Product discontinuation / Produktabkündigung Schneider FD: ATV312H075N4

Replacement / Ersatz Schneider: ATV320U07N4C

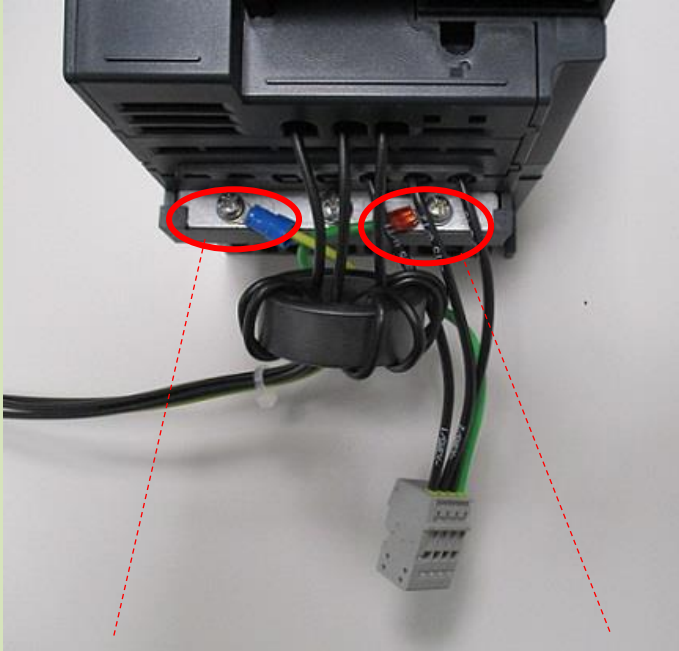
The two PE connections must now be connected at the bottom with 1.0mm² and 1.5mm² cable lugs.
Die beiden PE-Anschlüsse müssen jetzt unten mit Rohrkabelschuhen 1,0mm² und 1,5mm² angeschlossen werden.
